From: "5.1.2.e"
Sent: Thu, 6 Feb 2025 17:47:23 +0100
To: "5.1.2.e" <5.1.2.e@Beverwijk.NL>; "5.1.2.e" <5.1.2.e@beverwijk.nl>
Cc: "5.1.2.e" <5.1.2.e@beverwijk.nl>
Subject: aanscherpen Alkmaarseweg

Ik werk aan de puntjes op de i Alkmaarseweg en ook het groenontwerp. Hierbij mijn opmerkingen.

Tekening

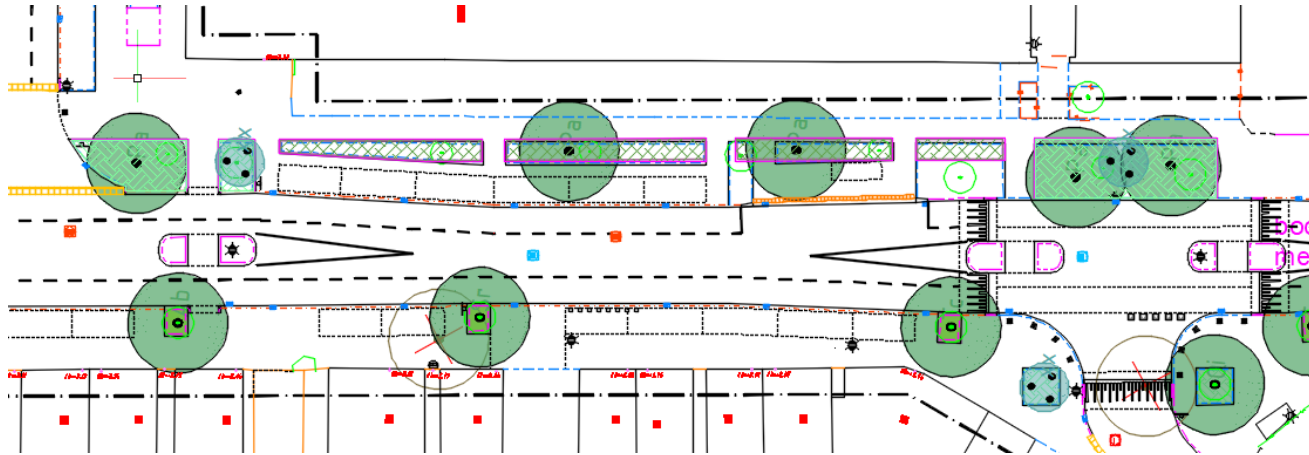
Her en der zijn de banden niet éénduidig. Banden langs plantsoenvakken maximaal 10 cm breed en als opsluitband gebruiken.

Alleen bij mogelijke aanrij schade gebruik maken van 15 of 20 cm trottoirbanden.

Werkgrens aanpassen.

Solitaire struiken staan als bomen in de tekening. Graag het groenontwerp overnemen.

Aandacht voor de aslijn en het uitlijnen van boomspiegel en boomvakken aan deze aslijn.

Bushalte

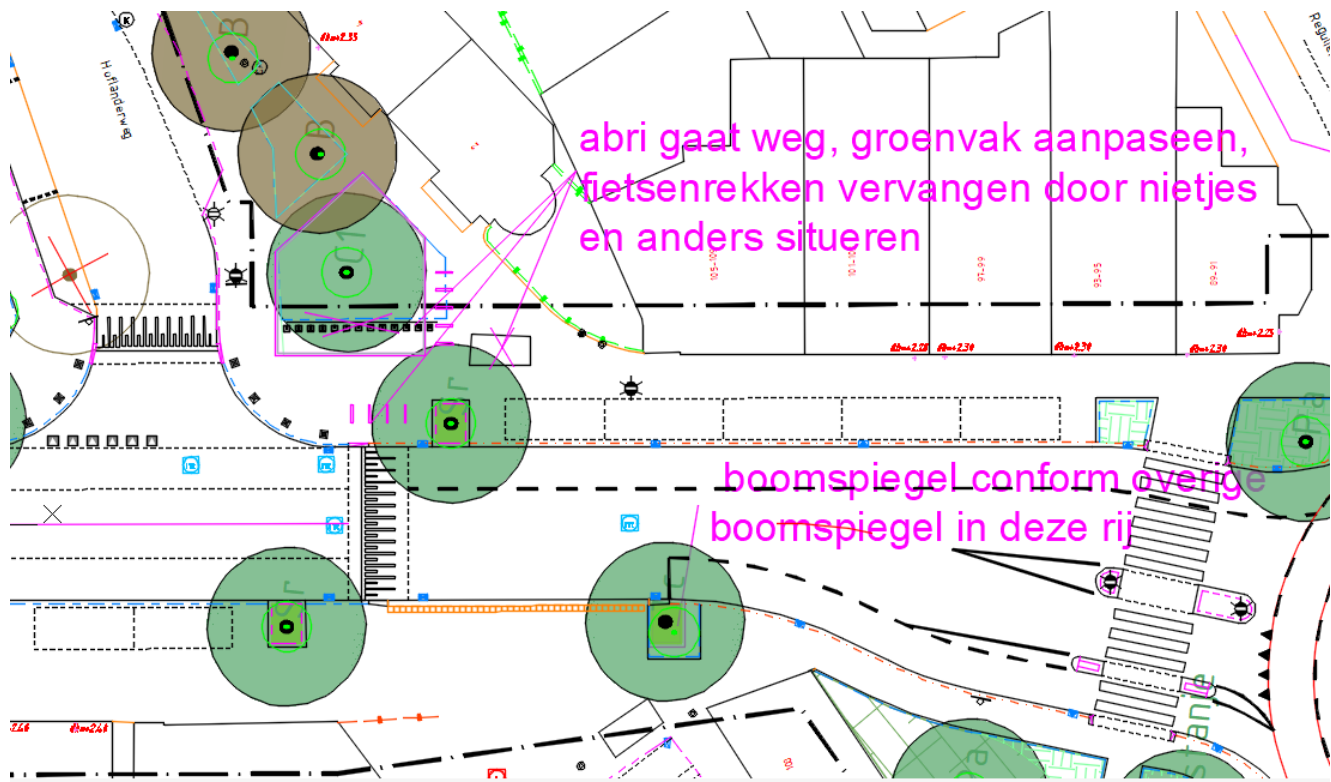
In de tekening van HB advies waren de banden in verschillende diktes getekend. Hier wil ik een opsluitband voorstellen voor alle groenvakken van 10 cm breed. Ook stel ik voor twee vakken niet tot aan de weg te laten lopen. Enerzijds lijken me dat kwetsbare vakken – er zal naar verwachting doorheen gelopen worden. Ten tweede krijgt maakt dat je komend vanuit de oversteek (rechts op de uitsnede) om het vak heen moet lopen om naar de bushalte te komen. Dat is niet handig. Vervolgens heb ik de buitenste lijn van de vakken (tegen doorgaand trottoir aan) parallel gelegd aan de as van de Alkmaarseweg. In de tekening van HB advies loopt dat schuin.

De langwerpige vakken stel ik voor een haagbeplanting toe te passen. De vakken die tot aan de weglopen krijgen een bodembedekkerbeplanting (of iets hoger) met solitaire struiken en bomen.

Hoflanderweg

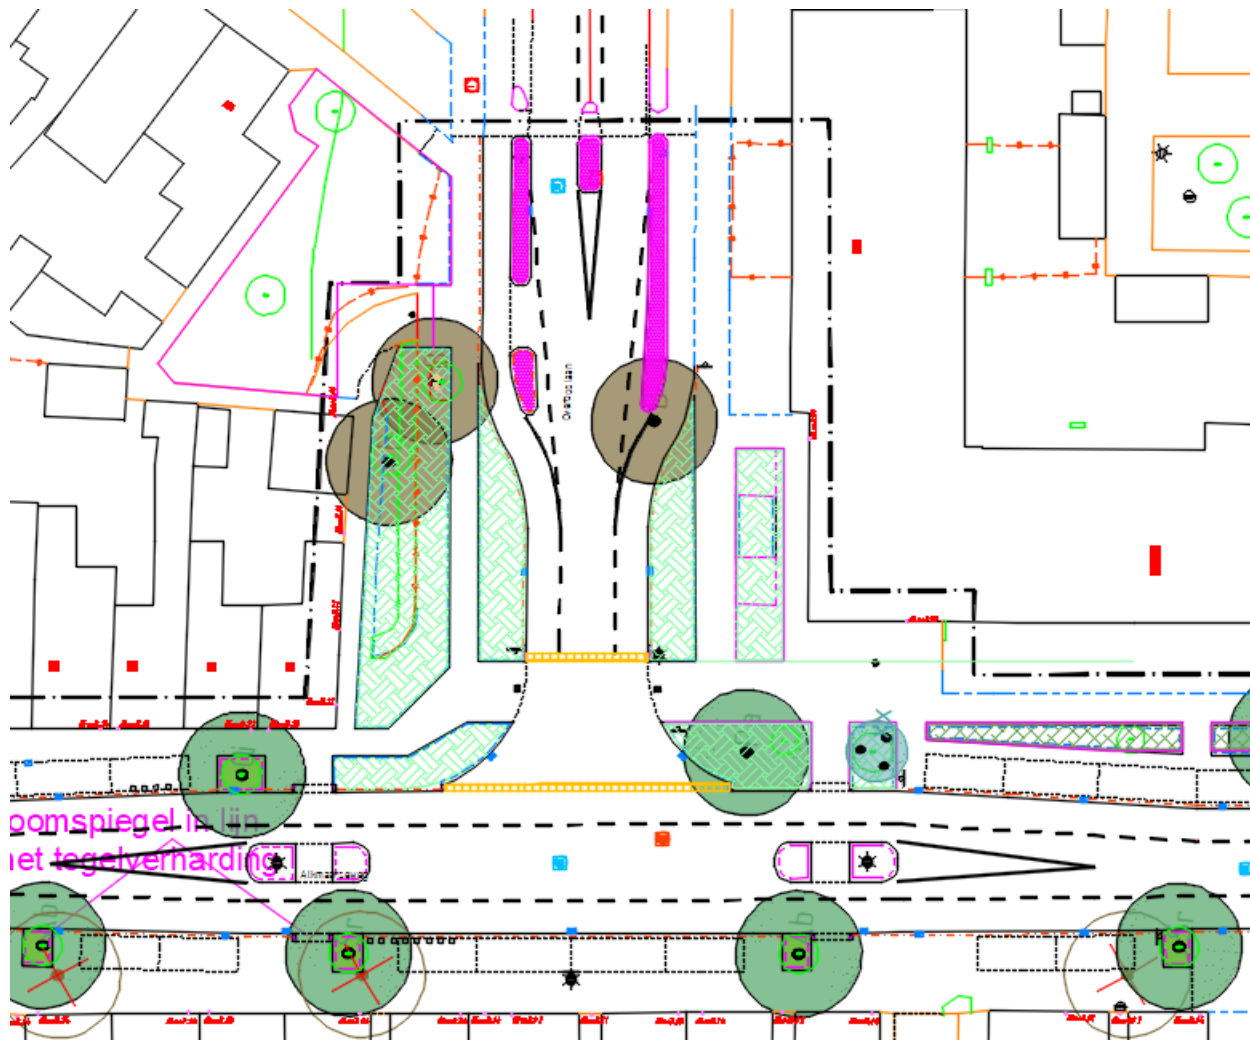
Ik begrijp dat de abri komt te vervallen. Dat betekent dat er meer ruimte is en we de fietsenstalling kunnen aanpassen. Reden voor aanpassing is om de fietsen iets meer uit het zicht te halen en omdat we dan het groenvak kunnen vergroten richting Alkmaarseweg. Ik stel voor de huidige fietsenrekken te vervangen door nietjes. In de tekening heb ik 9 nietjes opgenomen die stalling bieden aan 18 fietsen. Meer dan in de huidige situatie.

De boomspiegel aan de overzijde zou ik net zo willen aanleggen als de boomspiegel verderop richting noord. Dat hadden we afgelopen keer al opgemerkt maar is nog niet overgenomen.

Bullerlaan

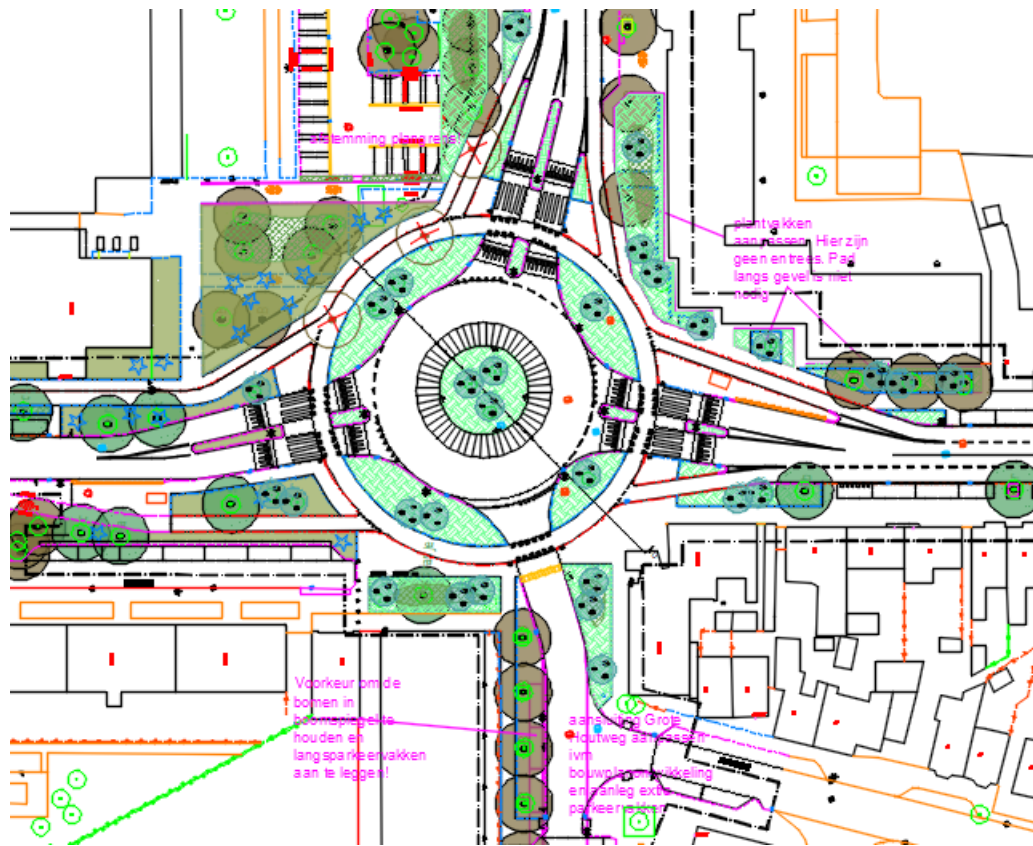
De bestaande hagen tot aan de voetganger oversteek laten lopen. Vervolgens de stroken bestraten met de standaard bestrating (halve tegel dacht ik?). Het vak voor het gebouw rechts groter maken. Alle plansoenehekjes verwijderen.
